Bekanntmachung der Universitätsstadt Siegen

über die 8. Sitzung des Haupt- und Finanzausschusses

**4. Planfeststellungsverfahren für den Neubau der 380-kV-Höchstspannungsfreileitung Kruckel - Dauersberg, Bl. 4319, EnLAG - Vorhaben Nr. 19 Abschnitt C Punkt Attendorn – Landesgrenze Rheinland-Pfalz in Oberschelden, Stadt Siegen – 2. Planänderung;
Stellungnahme der Stadt Siegen zur 2. Planänderung**

**Planfeststellungsverfahren für den Neubau der 380-kV-Höchstspannungsfreileitung
Kruckel — Dauersberg, Bl. 4319, Abschnitt C Attendorn — Landesgrenze RLP, EnLAG - Vorh.
Nr. 19,
2. Planänderung**

2.2.2 Umweltfachliche Stellungnahme – Schutzgut Mensch – Ergänzung zu Anlage 14

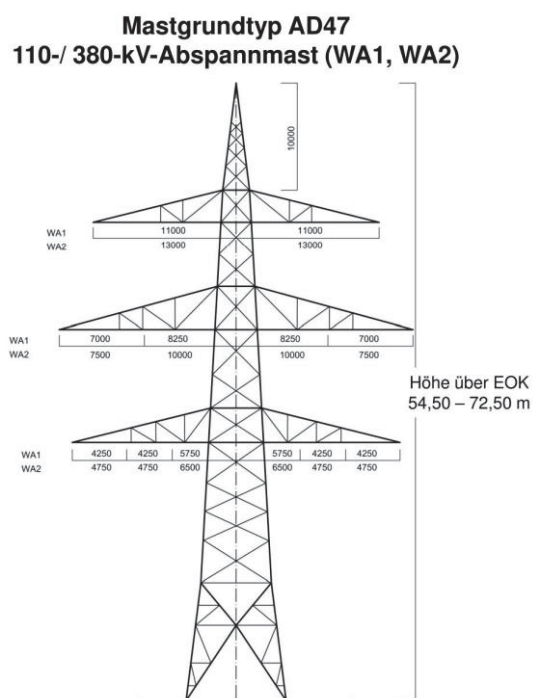
Die ergänzende Stellungnahme kommt in Kapitel 3.1 zu folgender Bewertung:

„Wirkfaktor: Raumananspruch der Masten und der Leiterseile:

Durch die 2. Planänderung werden nur wenige Masten aus der bisher geplanten Trassenachse heraus verschoben (vgl. Kap. 2). Durch die kleinräumigen Verschiebungen der Maststandorte werden keine neuen oder stärkeren Betroffenheiten ausgelöst, da sich diese räumlich nicht auf Standorte der Wohnnutzung bzw. des unmittelbaren Wohnumfeldes auswirken.

Die eingangs beschriebenen Änderungen an den Masttypen führen im Bereich der 2. Planänderung bedingt durch den geänderten Masttyp in Verbindung mit der geänderten Bauart mit zwei Erdseilstützen zu geringen Veränderungen an den Masthöhen. Im Mittel kommt es durch die 2. Planänderung zu einer Masthöhenreduktion von knapp 0,2 m.

Durch die 2. Planänderung mit implizierter Änderung des Masttyps und einzelnen kleinräumigen Mastverschiebungen ergeben sich keine geänderten visuellen Auswirkungen auf die Wohn- und Wohnumfeldfunktion des Schutzgutes Menschen, einschließlich der menschlichen Gesundheit.“

Die folgende Grafik zeigt am Beispiel von Mast-Nr. 379 bei Meiswinkel, in welcher Form die Masten sich gegenüber der Ursprungsplanung verändern:

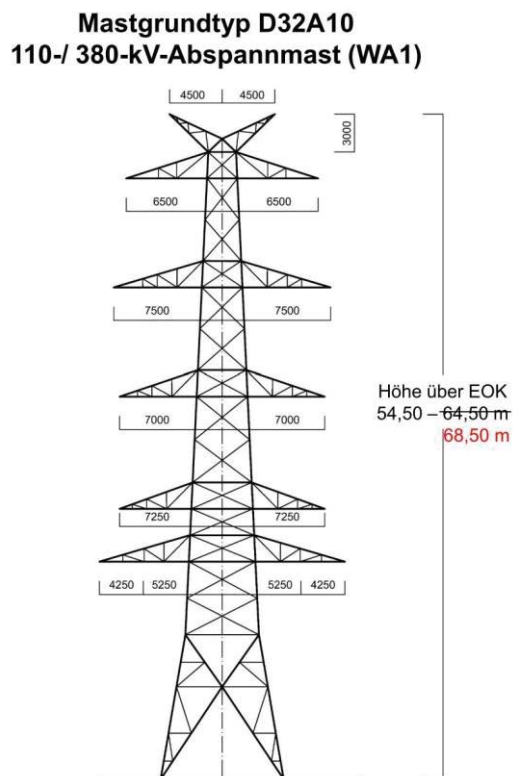
Der Mast-Nr. 379 wird im Gegensatz zur Ursprungsplanung um einen Meter erhöht. Ferner zeigen die Schemazeichnungen deutlich auf, dass speziell das obere Drittel visuell stärker ins Gewicht fällt. Die pauschale Schlussfolgerung des Gutachters, dass es im Mittel durch die 2. Planänderung zu einer Mastreduktion von knapp 0,2 m kommt, ist wenig hilfreich und nicht zielführend.

Die gutachterliche Stellungnahme sollte vielmehr auf kleinräumige Abschnitte in konkret betroffenen Ortschaften abstellen und hier eine reale Beurteilung der Situation vornehmen, zumal die Auswirkungsanalyse vom 01.10.2017 die Empfindlichkeit gegenüber dem veränderten Raumanspruch durch die Masten und durch die Höchstspannungsfreileitung (visuelle Wirkung) im Bereich der Ortschaften für überwiegend mit „hoch“ und nur in Teilen mit „mittel“ bewertet (Anlage B3, Blatt 20, 24, 25, Auslegungsunterlagen 2018). Die Auswirkungen der 2. Planänderungen sollten hier konkret dargestellt und nicht pauschal über eine umweltfachliche Stellungnahme bewertet werden.

Die Stadt Siegen fordert die Planfeststellungsbehörde auf, die gutachterliche Stellungnahme entsprechend der obigen Ausführungen zu aktualisieren, das Schutzgut Mensch mit seinem tatsächlichen Gewicht in die Abwägung einzustellen sowie die Sorgen der Menschen vor Ort ernst zu nehmen.
